ПОЖАРНО-ТЕХНИЧЕСКОЕ ЗАКЛЮЧЕНИЕ

12.07.2021г.

Соответствует ли смонтированное чердачное перекрытие в здании общеобразовательной организации ГБУ КО ОО «Школа-интернат пос. Сосновка» по адресу: г. Калининград, ул. Тургенева, д. 29 требованиям норм пожарной безопасности в части огнестойкости и класса пожарной опасности?

Рисунок №1 к ПТЗ

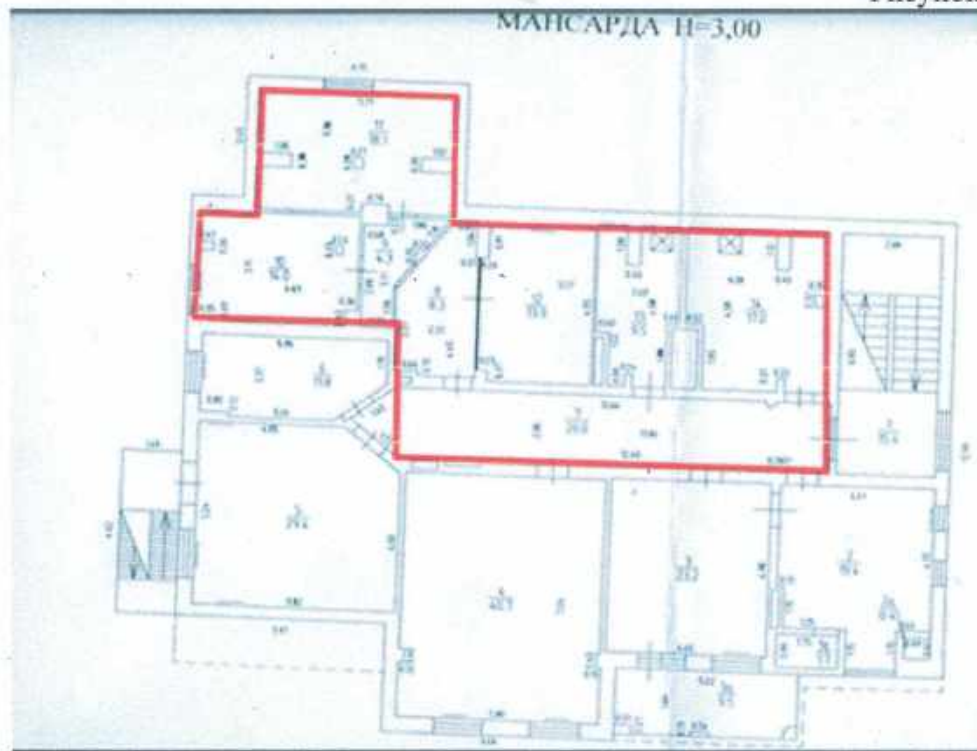
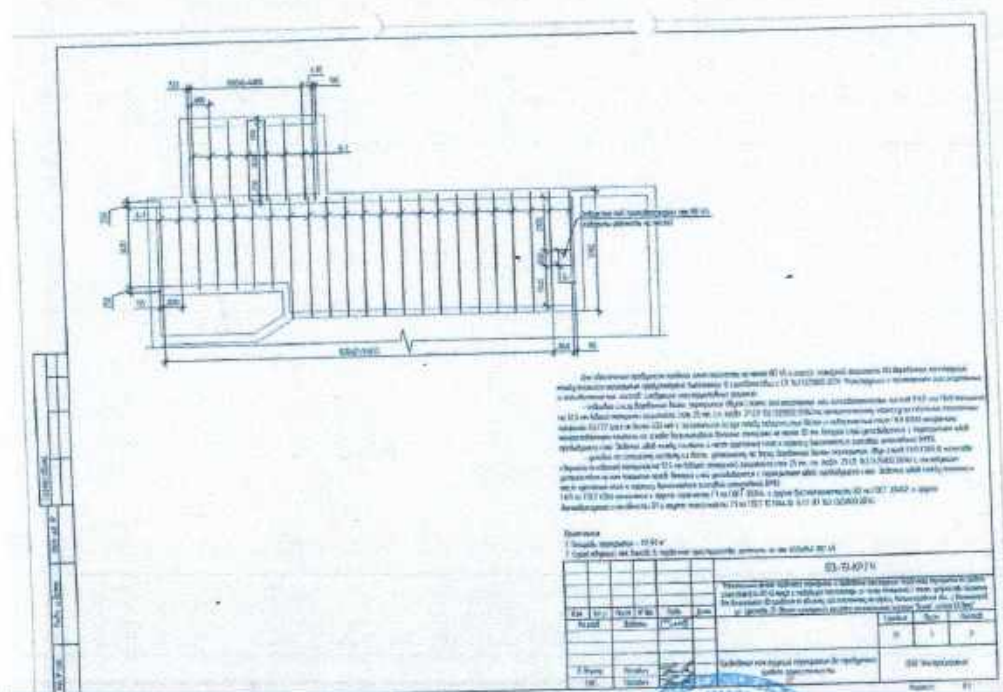
Из представленной проектной и исполнительной документации, а также визуального осмотра чердачного помещения установлено, что в результате капитального ремонта повышение предела огнестойкости предусматривалось на части деревянного чердачного перекрытия, расположенного над помещениями №7 - №14 (согласно плана БТИ мансардного этажа) - (см. рисунок №1 к ПТЗ – площадь перекрытия, в отношении которого производился капитальный ремонт на рисунке выделена красным цветом). Площадь указанных помещений составляет 111,1 м². Чердачные перекрытия, подлежащие капитальному ремонту и их площадь, а также планировки с размерами отражены в листе 1 проектной документации Шифр № 03-19-КР.ГЧ (см. рисунок 2 к ПТЗ).

Учитывая вышеизложенное, можно сделать вывод о том, что разработчик проектной документации для повышения предела огнестойкости чердачного перекрытия предусмотрел его устройство в соответствии с п. 7.6.9 табл.21 [14]. В тоже время при применении п.7.6.9 [14] разработчиком проектной документации было допущено отступление от требований данного пункта, а именно прописана возможность применения для огнестойкого перекрытия как гипсокартонных, так и гипсоволокнистых листов (ГКЛ или ГВЛ), тогда как в п.7.6.9 [14] прописаны только гипсоволокнистые листы (ГВЛ) имеющие более высокие характеристики по огнестойкости по сравнению с гипсокартонными листами.

Следует отметить, что нормативные документы, заключения испытательных лабораторий и центров, а также сертификаты соответствия о применении гипсокартонных листов в конструктивных системах для повышения пределов огнестойкости до REI45 межэтажных и чердачных перекрытий, несущих конструкций зданий, а также для повышения пределов огнестойкости до RE45 покрытий мансардных этажей, отсутствуют.

Следовательно, можно сделать вывод о том, что проектная документация разработана с нарушением требований п.7.6.9 [14].
